Правила № 117 (звук, производимый шинами

при качении, и их сцепление на мокрой поверхности)

Предложение по поправкам серии 03 к Правилам № 117

Представлено председателем и заместителем председателя Рабочей группы по вопросам шума¹

Пример 1

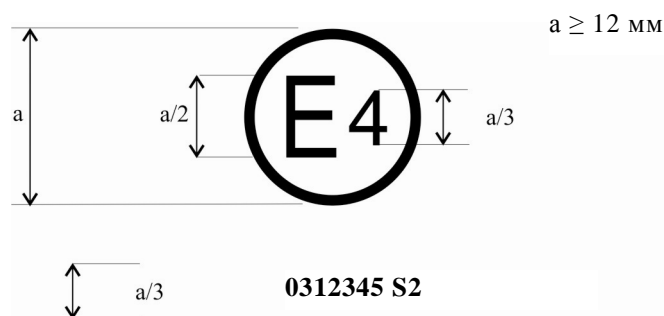
Приложение 2, добавление 1, пример знаков официального утверждения, изменить следующим образом:

Приведенный выше знак официального утверждения, проставленный на пневматической шине, указывает, что данная шина была официально утверждена в Нидерландах (E4) на основании Правил № 117 (обозначена только индексом S2 (звук, издаваемый при качении, на стадии 2)) под номером официального утверждения 0312345, первые две цифры которого (03) указывают, что официальное утверждение было предоставлено в соответствии с требованиями поправок серии 03 к настоящим Правилам.

Пример 2

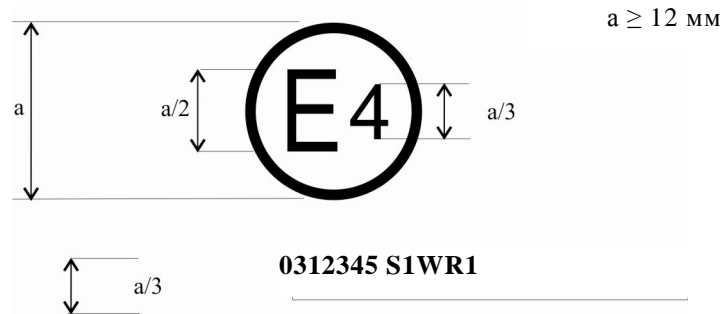
Приведенный выше знак официального утверждения указывает, что соответствующая шина была официально утверждена в Нидерландах (E4) на основании Правил № 117 (обозначена индексами S1 (звук, издаваемый при качении, на стадии 1), W (сцепление с мокрым дорожным покрытием) и R1 (сопротивление качению на стадии 1)) под номером официального утверждения 0312345 и что официальное утверждение касается S1WR1. Первые две цифры номера официального утверждения (03) указывают, что официальное утверждение было предоставлено в соответствии с требованиями поправок серии 03 к настоящим Правилам."

Пример 1

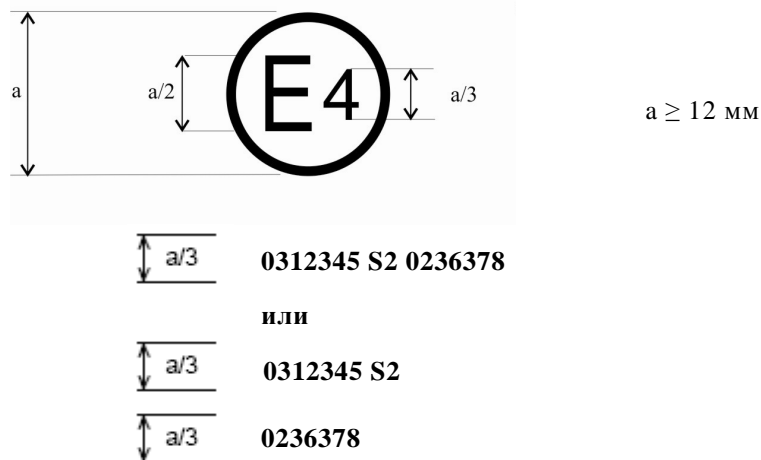
Приложение 2, добавление 2, изменить следующим образом:

Приведенный выше знак официального утверждения указывает, что соответствующая шина была официально утверждена в Нидерландах (E4) на основании Правил № 117 (обозначена индексом S2 (звук, издаваемый при качении, на стадии 2)) под номером официального утверждения 0312345 и на основании Правил № 30 под номером официального утверждения 0236378. Первые две цифры номера официального утверждения (03) указывают, что официальное утверждение было предоставлено в соответствии с поправками серии 03 и что Правила № 30 включали поправки серии 02.

Пример 4

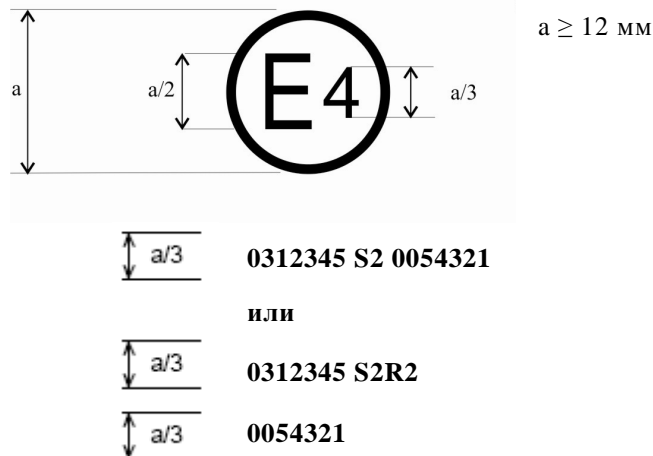
Приведенный выше знак официального утверждения указывает, что соответствующая шина была официально утверждена в Нидерландах (E4) на основании Правил № 117 и поправок серии 03 под номером официального утверждения 0312345 (обозначена индексом S2 R2) и на основании Правил № 54. Он указывает, что официальное утверждение касается звука, издаваемого при качении, на стадии 2 (S2) и сопротивления качению на стадии 2. Первые две цифры номера официального утверждения (03) на основании Правил № 117 вместе с индексом "S2R2" указывают, что первое официальное утверждение было предоставлено в соответствии с Правилами № 117, включавшими поправки серии 03. Первые две цифры (00) официального утверждения на основании Правил № 54 указывают, что эти Правила были в их первоначальном варианте."

Пример 1

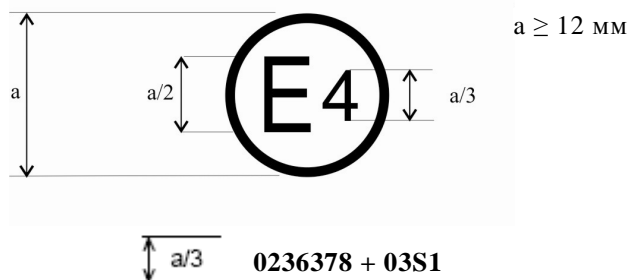
Приложение 2, добавление 3, изменить следующим образом:

Приведенный выше знак официального утверждения указывает, что соответствующая шина первоначально была официально утверждена в Нидерландах (E4) на основании Правил № 30 и поправок серии 02 под номером официально-

го утверждения 0236378. На ней также нанесено обозначение "+ 03S1" (звук, издаваемый при качении, на стадии 1), которое указывает, что ее официальное утверждение распространено на основании Правил № 117 (с поправками серии 03). Первые две цифры номера официального утверждения (02) указывают, что это официальное утверждение было предоставлено в соответствии с Правилами № 30 (с поправками серии 02). Дополнительный знак "(+)" указывает, что первоначальное официальное утверждение было предоставлено в соответствии с Правилами № 30 и распространено с целью охвата официального(ых) утверждения(й), предоставленного(ых) в соответствии с Правилами № 117 (с поправками серии 03) в отношении звука, издаваемого при качении, на стадии 1.

Пример 2

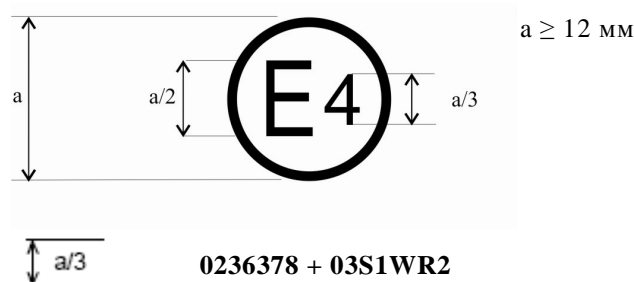
Приведенный выше знак официального утверждения указывает, что данная шина первоначально была официально утверждена в Нидерландах (E4) на основании Правил № 30 и поправок серии 02 под номером официального утверждения 0236378. Он указывает, что официальное утверждение касается S1 (звук, издаваемого при качении, на стадии 1), W (сцепления с мокрой поверхностью) и R2 (сопротивления качению на стадии 2). Индекс S1WR2, которому предшествует (03), указывает, что официальное утверждение было распространено в соответствии с Правилами № 117, включавшими поправки серии 03. Первые две цифры официального утверждения (02) указывают, что официальное утверждение было предоставлено в соответствии с Правилами № 30 (с поправками серии 02). Дополнительное обозначение "(+)" указывает, что первое официальное утверждение было предоставлено в соответствии с Правилами № 30 и распространено с целью охвата официального(ых) утверждения(й), предоставленного(ых) на основании Правил № 117 (с поправками серии 03)."

Пример 1

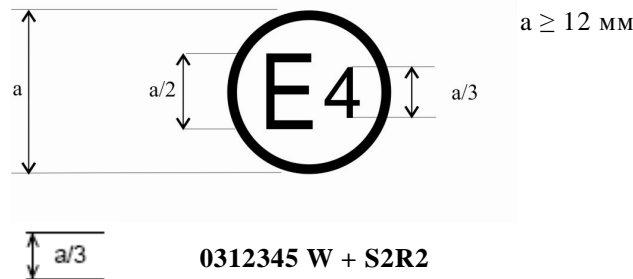
Приложение 2, добавление 4, изменить следующим образом:

Приведенный выше знак официального утверждения указывает, что соответствующая шина первоначально была официально утверждена в Нидерландах (E4) на основании Правил № 117 и поправок серии 03 под номером официального утверждения 0312345. Он указывает, что официальное утверждение касается W (сцепления с мокрой поверхностью). Индекс S2R2, которому предшествует "+", указывает, что официальное утверждение было распространено в соответствии с Правилами № 117 в отношении звука, издаваемого при качении, на стадии 2 и сопротивления качению на стадии 2 на основе отдельного(ых) свидетельства (свидетельств).

Пример 2

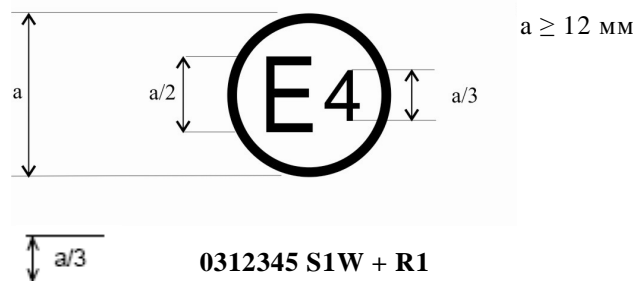
Приведенный выше знак официального утверждения указывает, что соответствующая шина первоначально была официально утверждена в Нидерландах (E4) на основании Правил № 117 и поправок серии 03 под номером официального утверждения 0312345. Он указывает, что официальное утверждение касается S1 (звук, издаваемого при качении, на стадии 1) и W (сцепления с мокрой поверхностью). Индекс R1, которому предшествует "+", указывает, что официальное утверждение было распространено в соответствии с Правилами № 117 в отношении сопротивления качению на стадии 1 на основе отдельного(ых) свидетельства (свидетельств).

Пример 3

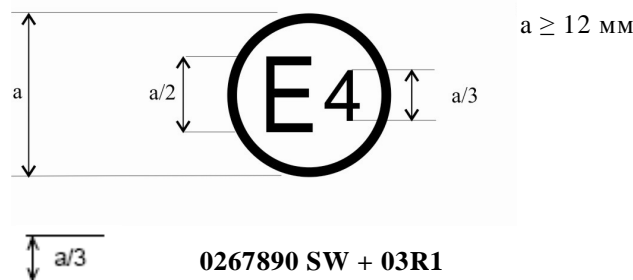
Приведенный выше знак официального утверждения указывает, что соответствующая шина первоначально была официально утверждена в Нидерландах (E4) на основании Правил № 117 и поправок серии 02 под номером официального утверждения 0267890. Он указывает, что официальное утверждение касается S (звука, издаваемого при качении, на стадии 1) и W (сцепления с мокрой поверхностью). Индекс 03R1, которому предшествует "+", указывает, что официальное утверждение было распространено в соответствии с Правилами № 117 и поправками серии 03 в отношении сопротивления качению на стадии 1 на основе отдельного(ых) свидетельства(свидетельств)."

Рис. 1
Размеры испытательного трека

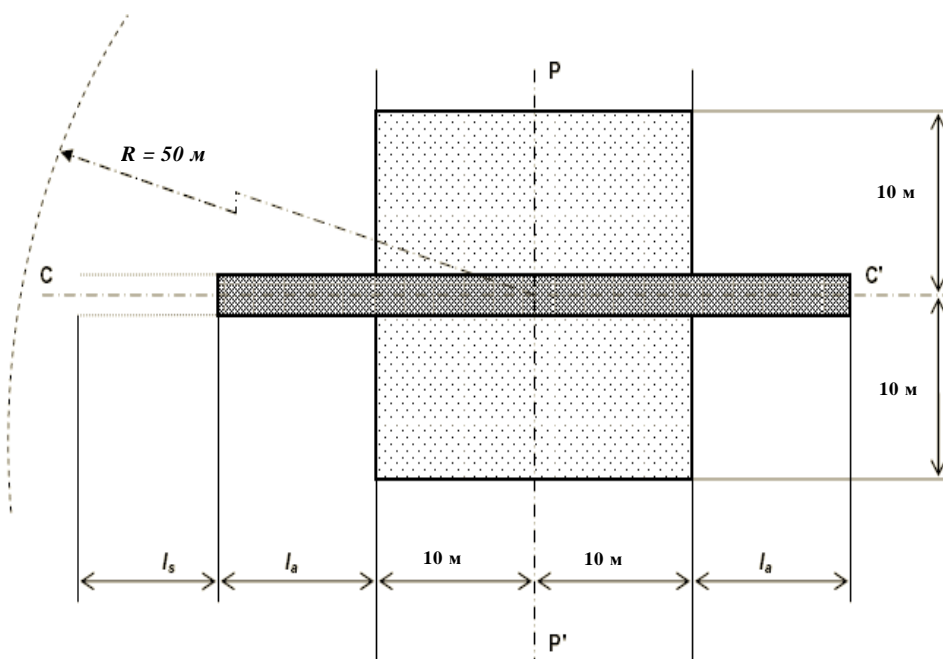
Испытательный трек должен состоять из двух зон: полосы движения и области распространения. Размеры должны соответствовать размерам, указанным на рис.1 и в таблице 1.

Полоса движения, имеющая длину l_a и ширину не менее 3,0 м, центрально расположенная вдоль оси PP'. Значения l_a указаны в таблице 1.

Область распространения должна выступать как минимум на 10 м от центра полосы движения и как минимум на 10 м по обеим сторонам оси PP'.

Рис.3

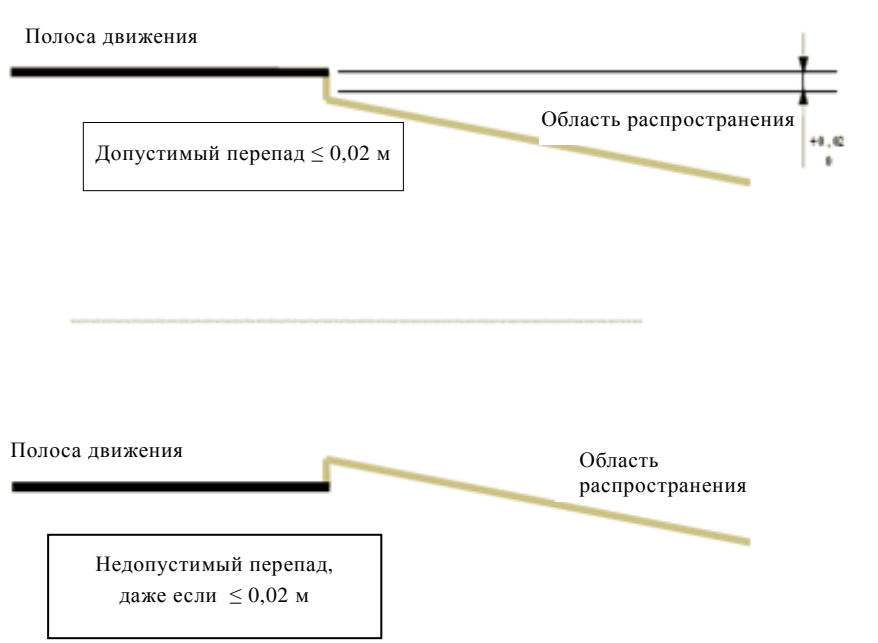
Перепады или неравномерности между областью распространения и полосой движения должны находиться в пределах от 0 до +0,02 м. Отрицательные значения перепадов не допускаются (см. рис. 3).

Рис. 4
Гранулометрическая кривая

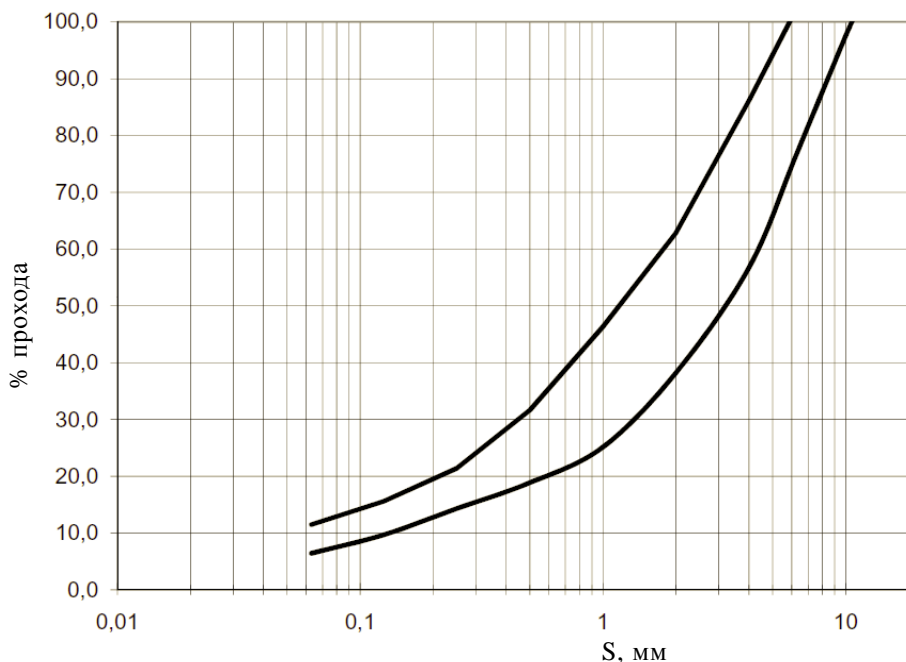
- состоять из плотного асфальтобетона;
- иметь показатель звукопоглощения в любой из третьоктавных полос в диапазоне от 315 Гц до 1 600 Гц, измеренный в соответствии с предписаниями пункта 4.3, не выше 8%;
- иметь максимальный размер щебня 8 мм (допуск: 6,3–10 мм);
- иметь толщину слоя износа не менее 30 мм;
- иметь среднюю глубину профиля, измеренную в соответствии с ISO 13473-1, $0,5 \text{ мм} \pm 0,2 \text{ мм}$;
- иметь целевую гранулометрическую кривую в соответствии с рис.4.

Рис. 5
Точки замеров на испытательном треке, пример для $l = 40$ м

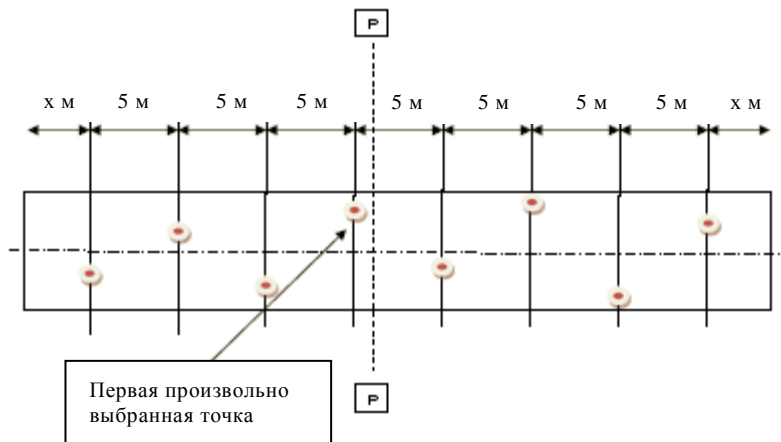
- a) Перед принятием трека характеристики поверхности по каждому из требований устанавливаются в следующих точках замера (см. таблицу 2).
- b) В ходе периодической проверки трека (см. таблицу 2).
- c) Все замеры производятся по всей длине полосы движения по ходу движения каждого колеса в соответствии со схемой, изображенной на рис. 5.
- d) Для замеров звукопоглощения, текстуры, соответствия конфигурации первая контрольная точка выбирается произвольно с каждой стороны около оси PP', а последующие замеры производятся с использованием пяти-метровых интервалов с отклонением от центральной оси, с тем чтобы охватить всю площадь трека.

- е) После строительства необходимо взять четыре образца, предпочтительно в десятиметровых интервалах друг от друга за пределами следов колес в области разгона полосы движения, и измерить гранулометрическую кривую по этим образцам.
